**島根原子力発電所 2 号機 中央制御室空調換気系ダクト腐食
に関する立入調査結果
(第 4 回)**

令和元年 7 月 1 0 日

島根県防災部原子力安全対策課
松江市防災安全部原子力安全対策課

島根原子力発電所 2 号機 中央制御室空調換気系ダクト腐食に係る 立入調査結果（詳細）

図 1

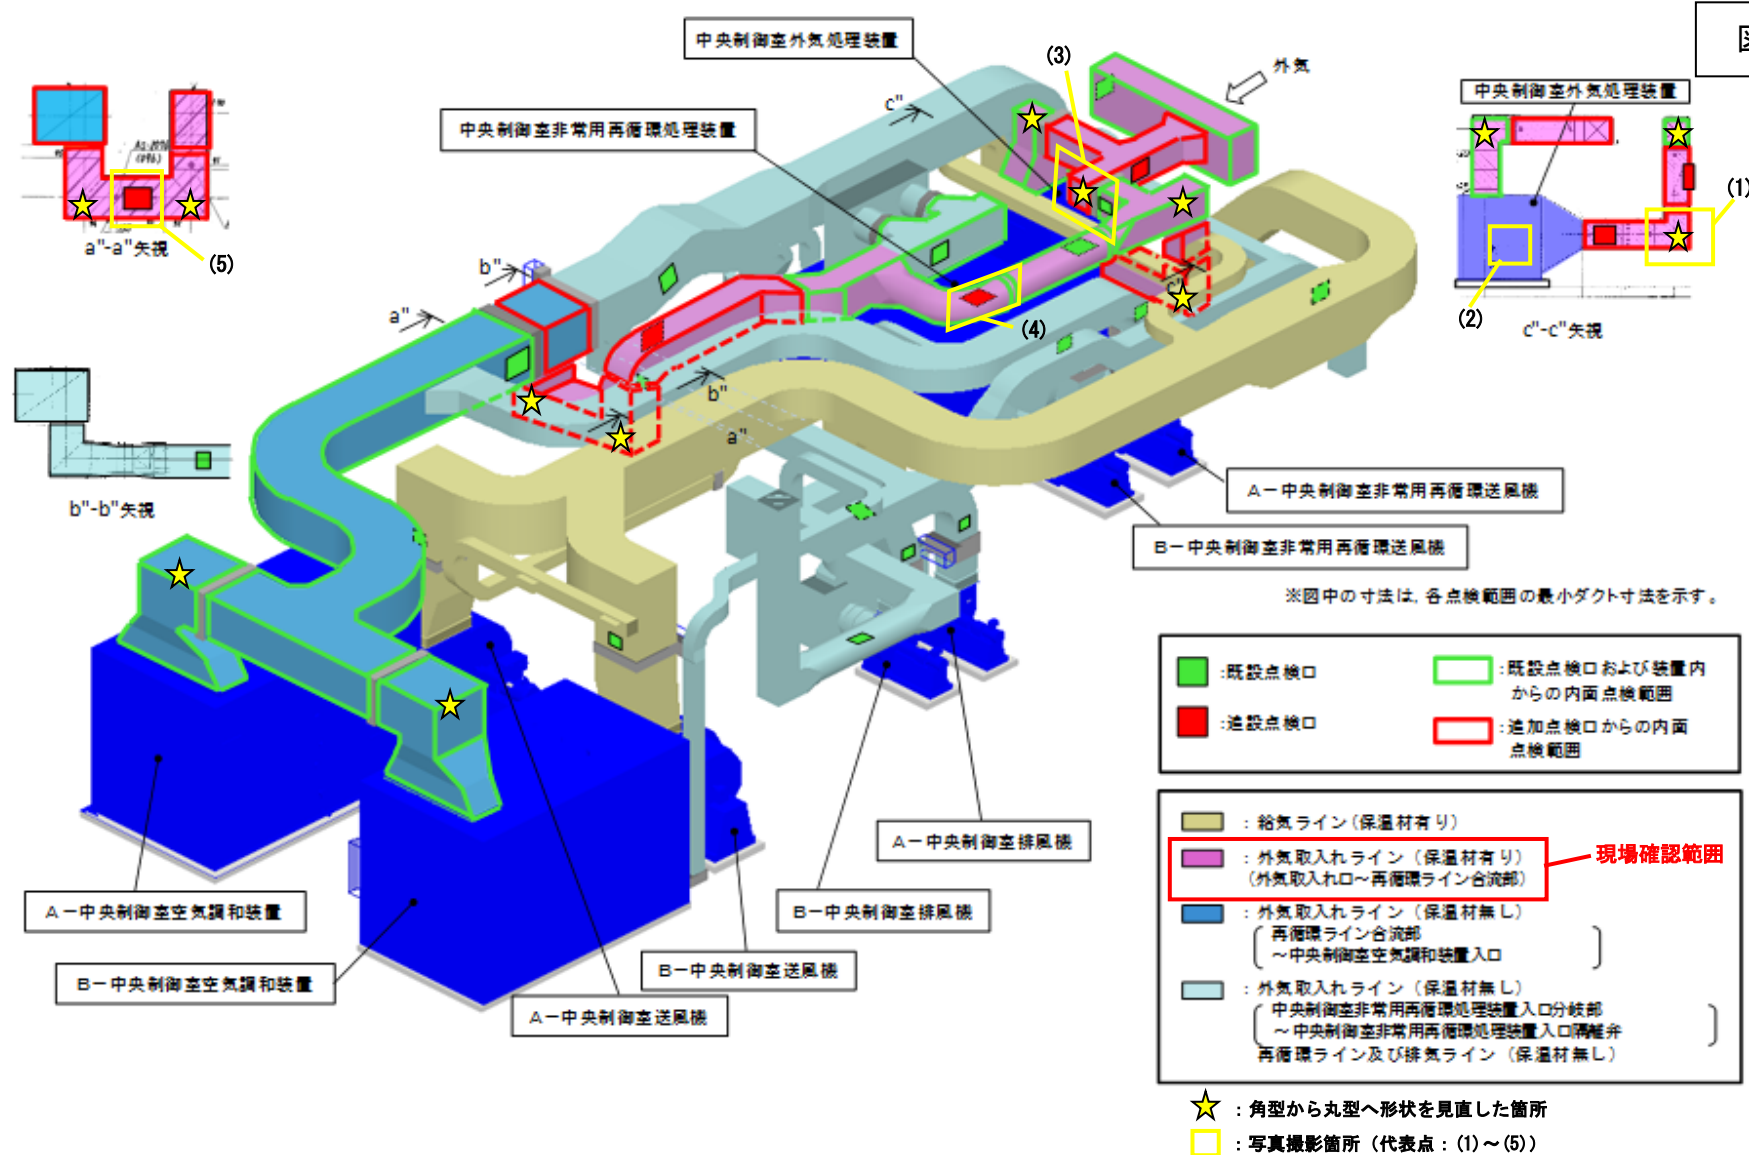
- ・外気取入れ口周り（給気隔離弁までの範囲）のダクトは炭素鋼（溶接構造）へ仕様を見直し、それ以外のステンレス鋼を使用していたダクトは亜鉛めっき鋼へ仕様を見直しており、ダクトの取替工事は完了していることを確認した。
また、炭素鋼へ見直した範囲は、ダクト内外面に塩害対策の塗装を施していると聴取した。
- ・外気取入れラインのダクトのうち、ガイドベーンを設置している角エルボ構造の箇所については、全て水分が溜まり難いように丸型エルボ構造へ形状を見直していることを確認した。（図1の凡例参照）
- ・外気取入れライン（過去に腐食が見つかった範囲）の形状見直し箇所については、工事完了後のダクト外観（保温材有り）を現場で確認した。（図1参照）
また、保温材取付け前のダクト外観については、工事報告書に添付された施工写真（100cm×30cmの腐食孔が見つかった箇所、外気処理装置出口側ダクト等の代表箇所）により確認した。
- ・外気取入れラインに新設された点検口の位置（図1参照）を現場で確認した。
- ・ダクトの仕様見直しに併せて保温材について、以前と同じグラスウールであるが、外装を火災防護仕様のアルミガラスクロスを適用していると聴取した。

図 2

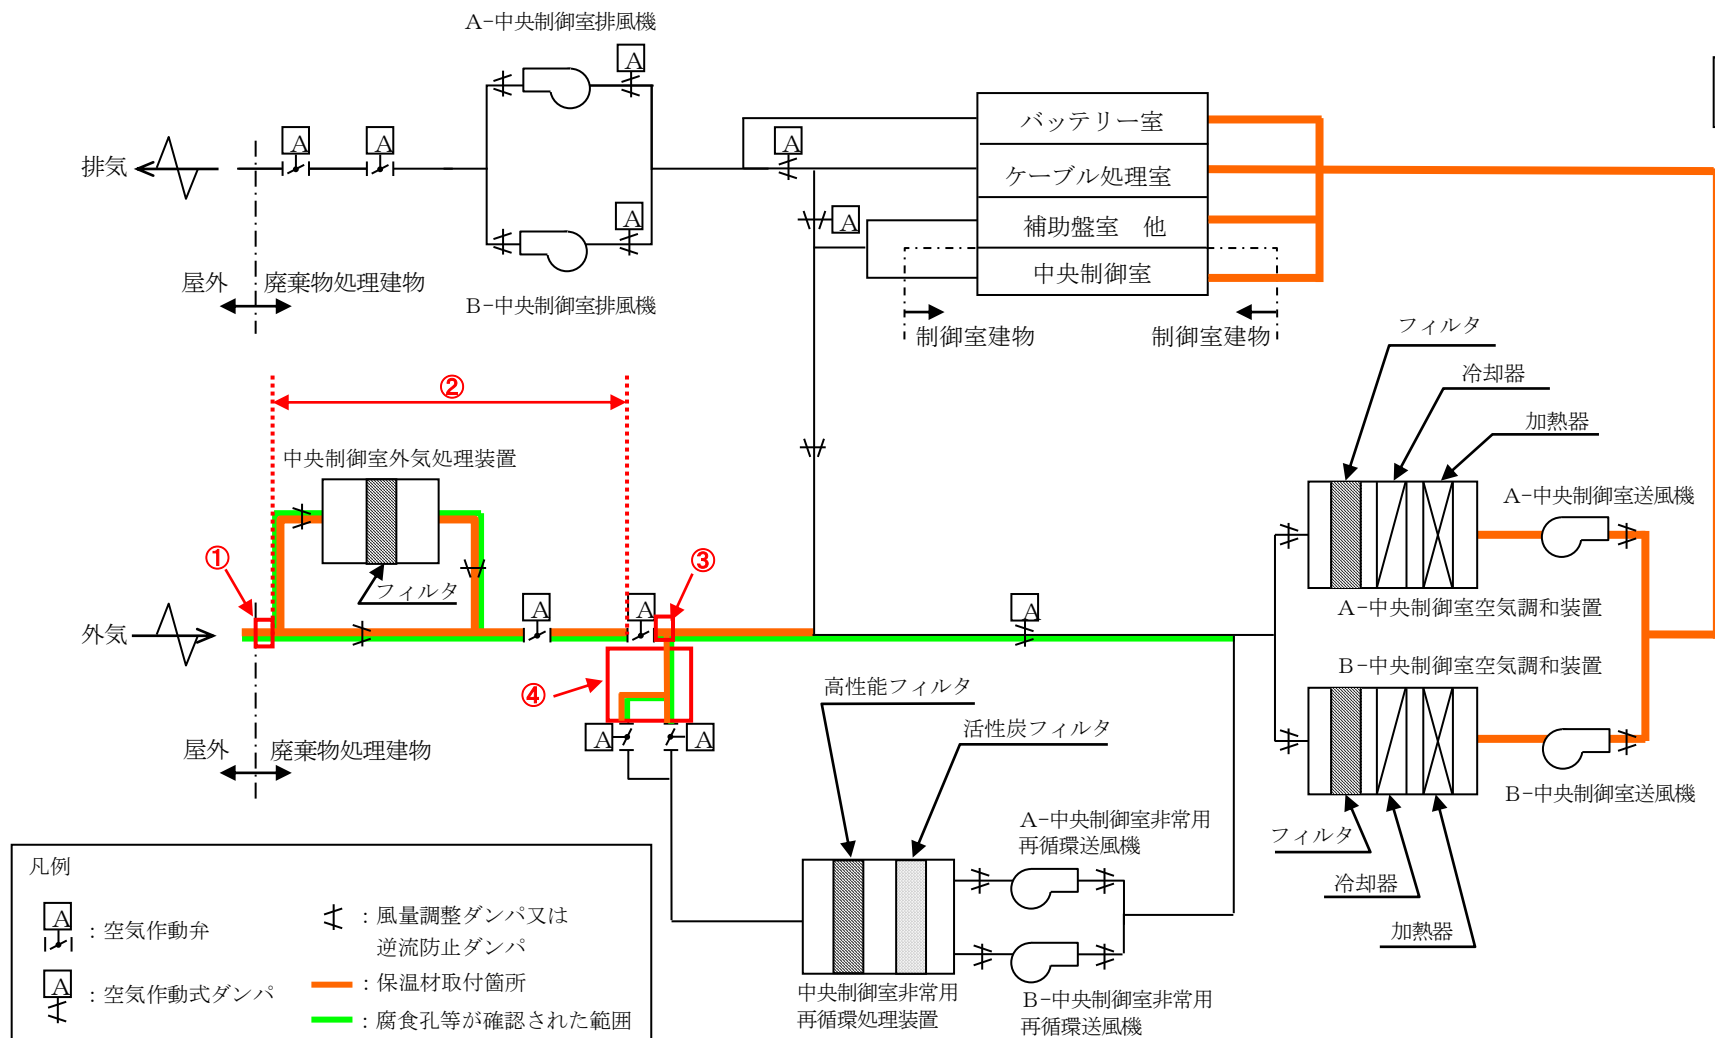
- 【①：外気取入れ口】亜鉛めっき鋼から炭素鋼（溶接構造）へ仕様見直し
 【②：外気取入れ口ダクト～給気隔離弁】ステンレス鋼から炭素鋼（溶接構造）へ仕様見直し
 【③：給気隔離弁下流～再循環処理装置入口分岐部】ステンレス鋼から亜鉛めっき鋼へ仕様見直し
 【④：再循環処理装置入口分岐部～装置入口隔離弁】平成30年5月の内面点検時に結露を発見（保温材の追設、ダンパ開度調整等により現在は結露解消済）

中央制御室空調換気系ダクト 現場確認時の写真（代表点）

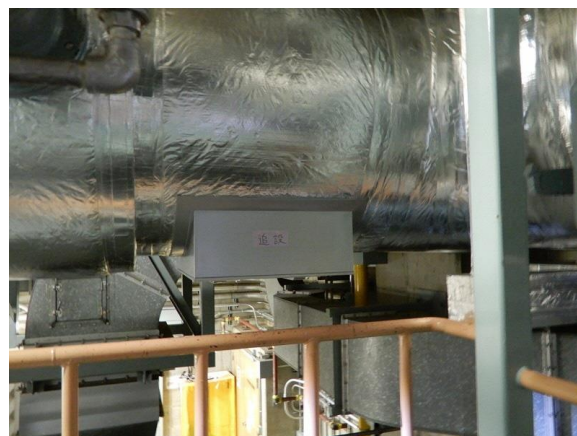
(1) 外気処理装置出口側ダクト外観
(角型から丸型へ形状を見直した箇所)

(2) 外気処理装置フィルタ差圧計

(3) 仕様変更後のダクト外観
(外気取入れライン)

(4) 仕様変更後のダクト外観
(外気取入れライン)

(5) 仕様変更後のダクト・点検口外観
(再循環ライン合流部手前のローポイント)
